再処理事業所廃棄物管理事業変更許可申請書

本文及び添付書類の一部補正について

令和4年1月12日付け2021再計発第287号により申請しました当社再処理事業所廃棄物管理事業変更許可申請書の本文及び添付書類を別添1及び別添2のとおり一部補正いたします。

ページ	行	補正前	補正後
1	下から6行から 下から3行	四、変更の理由 廃棄物管理施設の位置、構造及び設備の基準に関する規則の解釈等の改正に伴い、震源を特定せず策定する地震動として標準応答スペクトルを考慮した地震動を追加する。	四、変更の理由 廃棄物管理施設の位置、構造及び設備の基準に関する規則の解釈等の改正に伴い、廃棄物管理施設における震源を特定せず策定する地震動のうち「全国共通に考慮すべき地震動」について、震源近傍の多数の地震動記録に基づいて策定した地震基盤相当面における標準的な応答スペクトルを考慮した基準地震動を追加する。
2	—	別紙1	別紙－1の記述に変更する。
5 から 7	—	下記の図。 第11図(1) 基準地震動の応答スペクトル(水平方向) 第11図(2) 基準地震動の応答スペクトル(鉛直方向) 第12図(11) 基準地震動 S_s －C5の加速度時刻歴波形	別紙－2の図に変更する。

第3.1-1図 組織図

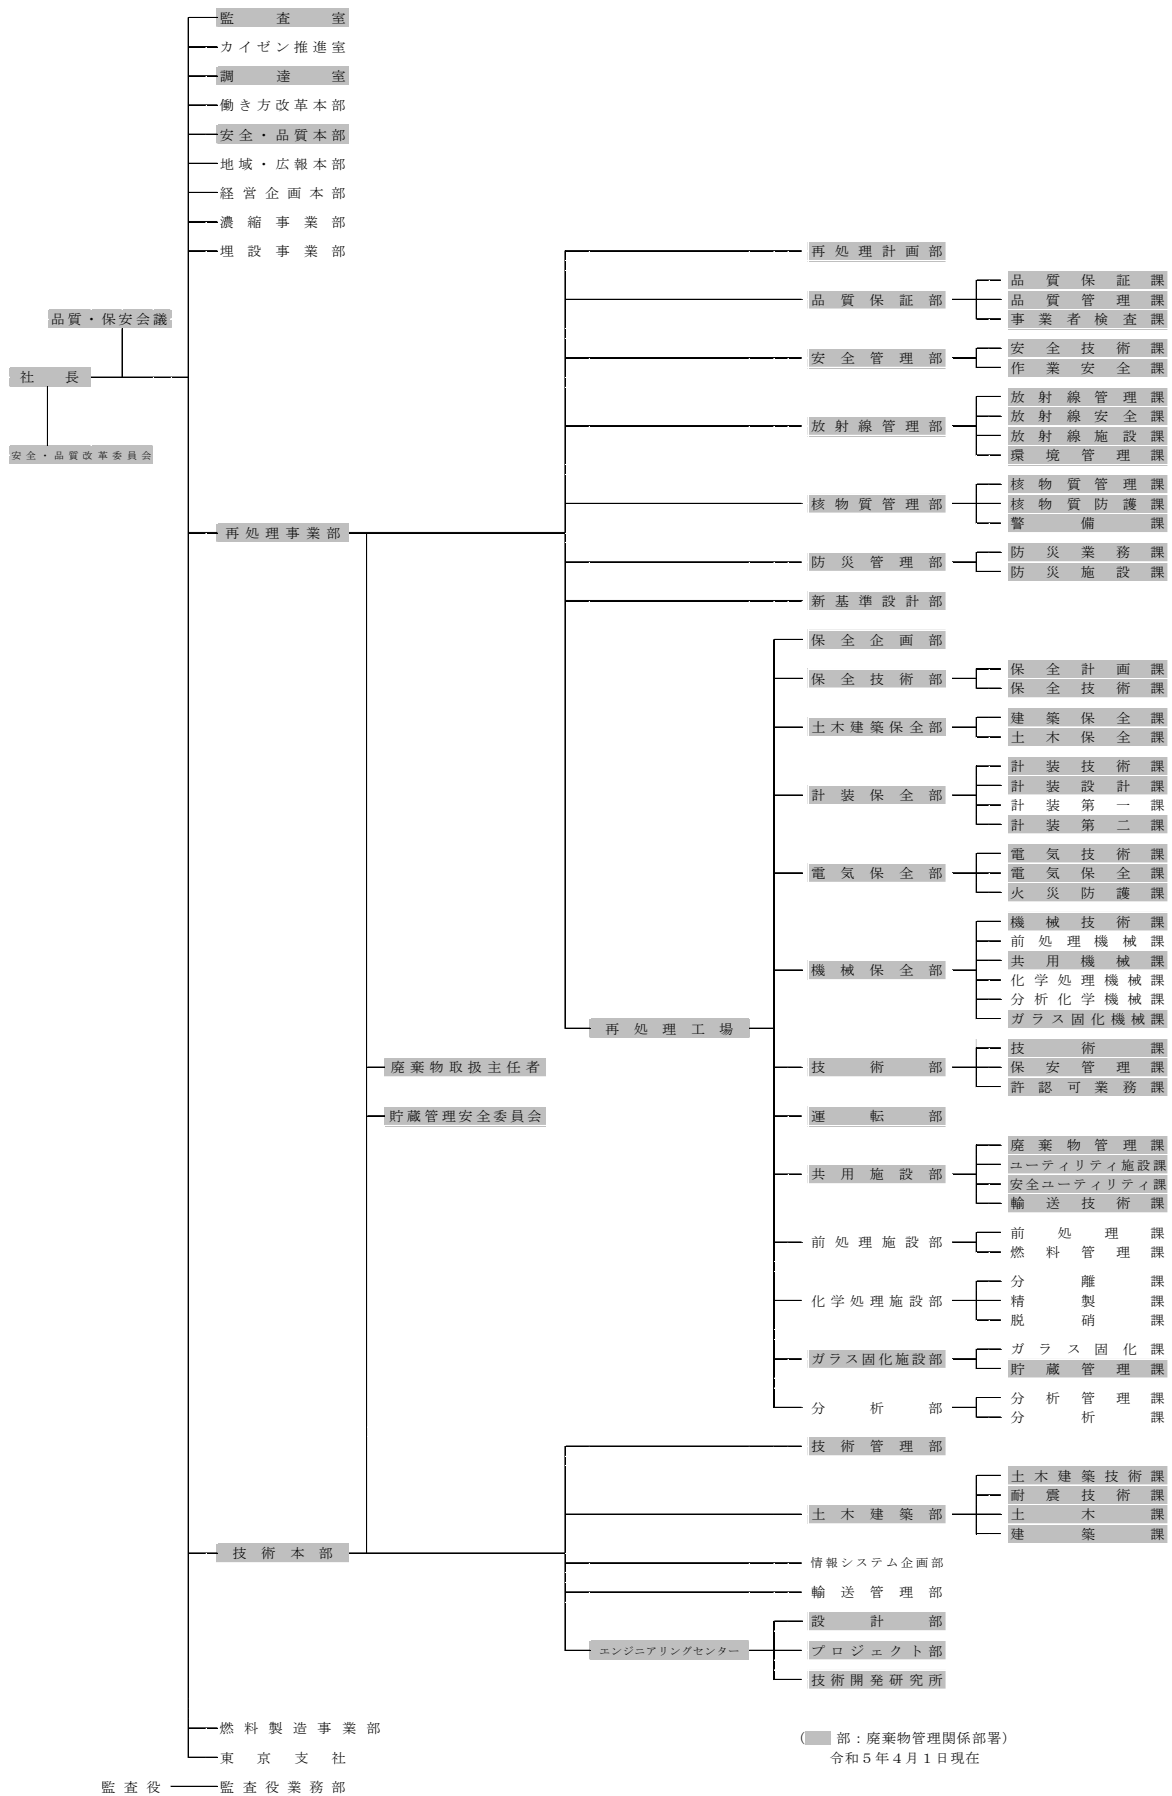
第3.1-1図 組織図 | 別紙-2の図に変更する。 |
